## ПАСПОРТ ДОСТУПНОСТИ объекта социальной инфраструктуры (ОСИ) № 12

- 1.1. Наименование (вид) объекта: МБДОУ № 4
- 1.2. Адрес объекта: 344015, г. Ростов-на-Дону, ул. Еременко 60/13
- 1.3. Сведения о размещении объекта:
- отдельно стоящее здание 2 этажей, 2452,6 кв. м
  - отдельно стоящее здание -        этаже -        кв.м
  - наличие прилегающего земельного участка (да, нет); 3586 кв.м
- 1.4. Год постройки здания 2008 последнего капитального ремонта -
- 1.5. Дата предстоящих плановых ремонтных работ: текущего - капитального -

АКТ ОБСЛЕДОВАНИЯ  
объекта социальной инфраструктуры  
К ПАСПОРТУ ДОСТУПНОСТИ ОСИ  
№ 1

Фото 1

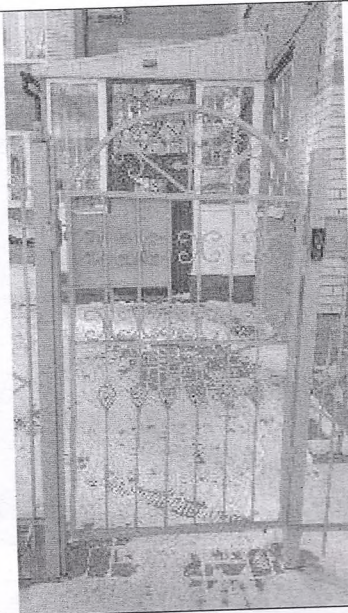
| № п/п | Наименование функционально-планировочного элемента | Наличие элемента |            |        | Выявленные нарушения и замечания                                                                                                                                                                                                                                                  |                                  | Работы по адаптации объектов                                                                                                                                                                                                                                                                                                               |                    |
|-------|----------------------------------------------------|------------------|------------|--------|-----------------------------------------------------------------------------------------------------------------------------------------------------------------------------------------------------------------------------------------------------------------------------------|----------------------------------|--------------------------------------------------------------------------------------------------------------------------------------------------------------------------------------------------------------------------------------------------------------------------------------------------------------------------------------------|--------------------|
| 1.1.  | Вход (входы) на территорию                         | есть             | -          | 1,2    | На входе на территорию имеется две калитки, на которых установлена система двусторонней связи с кнопкой вызова на высоте 1,6м. Калитки не контрастны по отношению к прилегающей поверхности. Нет информации об объекте. Нет тактильной предупредительной разметки перед калитками | все                              | Установить кнопку вызова на высоте не более 1,3м. Проем калиток контрастно маркировать. Установить предупредительную тактильную разметку шириной 0,5м на расстоянии 0,8м от калиток, тактильную контрастную информационную табличку об объекте.                                                                                            | Текущий ремонт     |

Фото 8

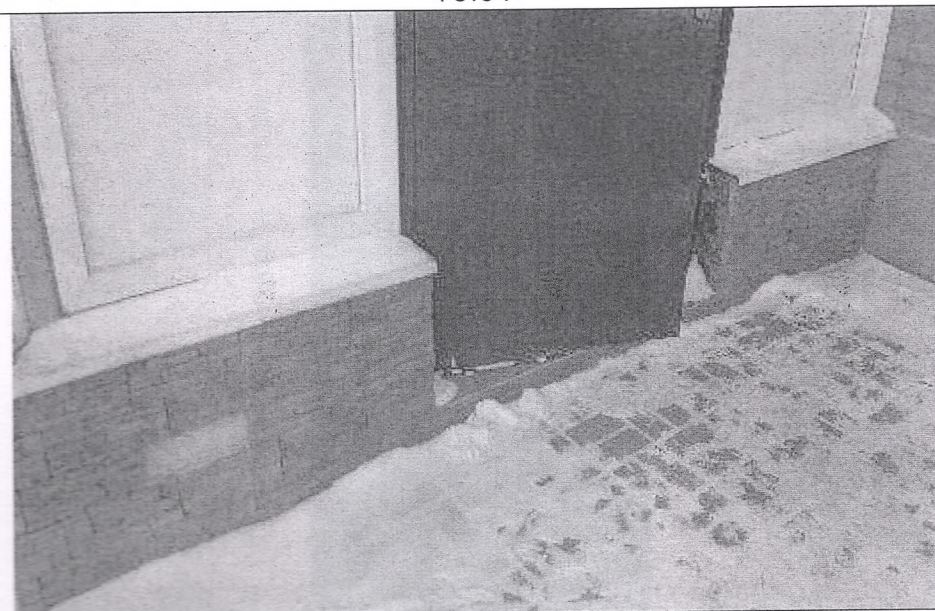
| № п/п | Наименование функционально-планировочного элемента | Наличие элемента |            |        | Выявленные нарушения и замечания                                                                                                                                                                                                                                                                                                                                                                   |                                  | Работы по адаптации объектов                                                                                                                                                                                                                                                                                                                                                                                                                                                         |                    |
|-------|----------------------------------------------------|------------------|------------|--------|----------------------------------------------------------------------------------------------------------------------------------------------------------------------------------------------------------------------------------------------------------------------------------------------------------------------------------------------------------------------------------------------------|----------------------------------|--------------------------------------------------------------------------------------------------------------------------------------------------------------------------------------------------------------------------------------------------------------------------------------------------------------------------------------------------------------------------------------------------------------------------------------------------------------------------------------|--------------------|
| 2.1.  | Лестница (наружная)                                | есть             | 1          | 8,9    | На двух входах в здание имеются лестницы из 4 и 8 ступеней. На ступенях не обеспечено нескользящее покрытие. На ступенях лестниц уложен грязезащитный резиновый ячеистый коврик. Диаметр ячейки более 0,018м. Края коврика не закреплены. Поручни не соответствуют нормативным требованиям. Краевые ступени контрастно не маркированы. Перед лестницами нет тактильной предупредительной разметки. | О,С,Г,У                          | На лестницах обустроить поручни на высоте 0,9 и 0,5м с нетравмирующим завершением, длиннее марша лестниц на 0,3м. Обеспечить обустройство ровных ступеней с нескользящей шероховатой поверхностью. При использовании грязезащитных, резиновых ковриков стыки и края плотно закрепить; диаметр ячейки не должен превышать 0,018м. Перед лестницами на расстоянии 0,8м предусмотреть тактильную предупредительную разметку шириной 0,5м. Краевые ступени выделить контрастной полосой. | Капитальный ремонт |
| 2.3.  | Входная площадка (перед дверью)                    | есть             | 2          | 8,9    | Глубина входных площадок на двух входах менее 1,5м. Покрытие поверхности площадок скользкое. На                                                                                                                                                                                                                                                                                                    | все                              | На двух входах увеличить глубину входных площадок до 1,5м. Предусмотреть нескользящее покрытие поверхности. На третьем входе перепад                                                                                                                                                                                                                                                                                                                                                 | Текущий ремонт     |

| 2.4. | Дверь (входная) | есть | 3 | 6,8,9 | <i>На всех входах ширина проемов в свету менее 0,9м. Смотровые панели в дверных полотнах не соответствуют нормативным требованиям, ручки не контрастны по отношению к полотну дверей. На дверях нет доводчиков. Высота порогов в дверных проемах более 0,014м.</i> | К,О,С | <i>Заменить двери на всех входах таким образом, чтобы ширина проема в свету была не менее 0,9м. Предусмотреть дверное полотно контрастное по отношению к прилегающим поверхностям, со смотровыми панелями из прозрачного ударопрочного материала или контрастно маркировать дверной проем. Контрастно маркировать прозрачные полотна двери. Предусмотреть установку доводчиков, чтобы усилие при открывании дверей было не более 19,5Нм с задержкой закрывания дверей не менее 5 секунд. Обеспечить высоту порогов в дверных проёмах не более 0,014м. Предусмотреть установку ручек нажимного типа, контрастных по отношению к поверхности двери.</i> | Капитальный ремонт |

Фото 11

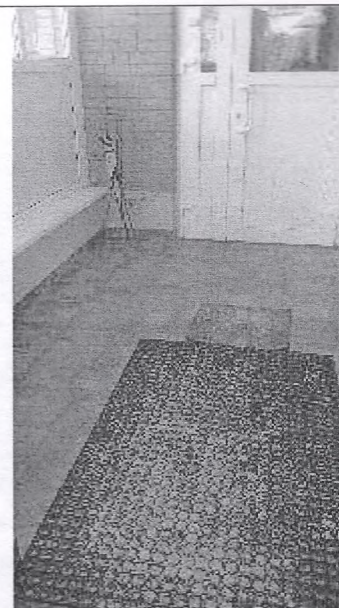
| 2.5. | Тамбур          | есть | 4 | 10,11 | <i>На дополнительном входе тамбуре двери с шириной проема в свету менее 0,9м. Высота порогов более 0,014м. Нет доводчиков на дверях в тамбуре, дверные проемы контрастно не маркированы.</i>                                                                       | К,О,С | <i>На дополнительном входе двери в тамбуре заменить таким образом, чтобы ширина проема в свету была не менее 0,9м. Контрастно маркировать прозрачные полотна двери. Предусмотреть установку доводчиков на все тамбурные двери, чтобы усилие</i>                                                                                                                                                                                                                                                                                                                                                                                                       | Текущий ремонт     |

Фото 13

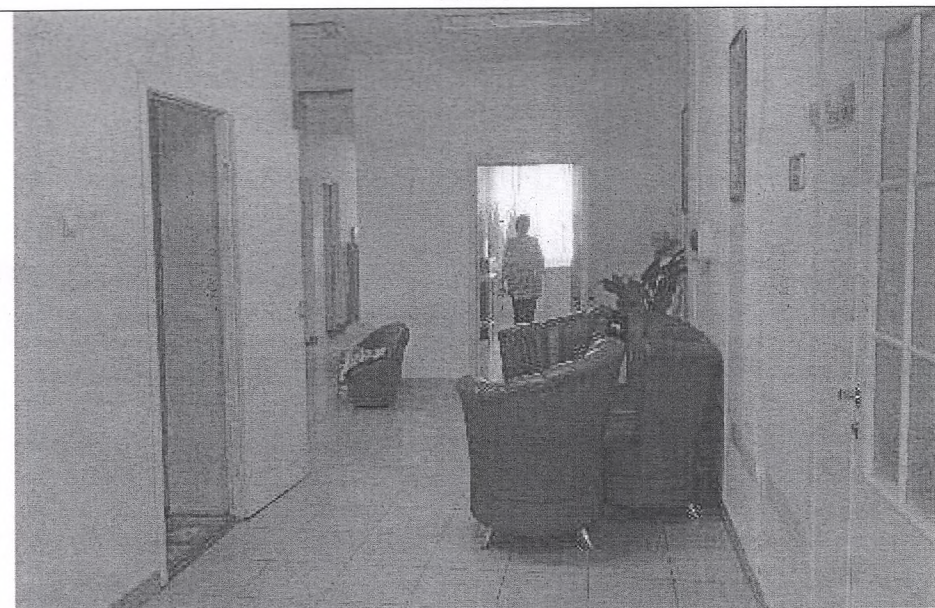
| № п/п | Наименование функционально-планировочного элемента  | Наличие элемента |            |           | Выявленные нарушения и замечания                                                                                                                                                                                                                                                  |                                  | Работы по адаптации объектов                                                                                                                                                                                                                                                                                                                |                    |
|-------|-----------------------------------------------------|------------------|------------|-----------|-----------------------------------------------------------------------------------------------------------------------------------------------------------------------------------------------------------------------------------------------------------------------------------|----------------------------------|---------------------------------------------------------------------------------------------------------------------------------------------------------------------------------------------------------------------------------------------------------------------------------------------------------------------------------------------|--------------------|
| 3.1   | Коридор (вестибюль, зона ожидания, галерея, балкон) | есть             | 5          | 12,13     | Нет системы информации. Не достаточное освещение.                                                                                                                                                                                                                                 | все                              | Установить информирующие обозначения в коридорах. Установить освещение, соответствующее нормативным требованиям.                                                                                                                                                                                                                            | Текущий ремонт     |
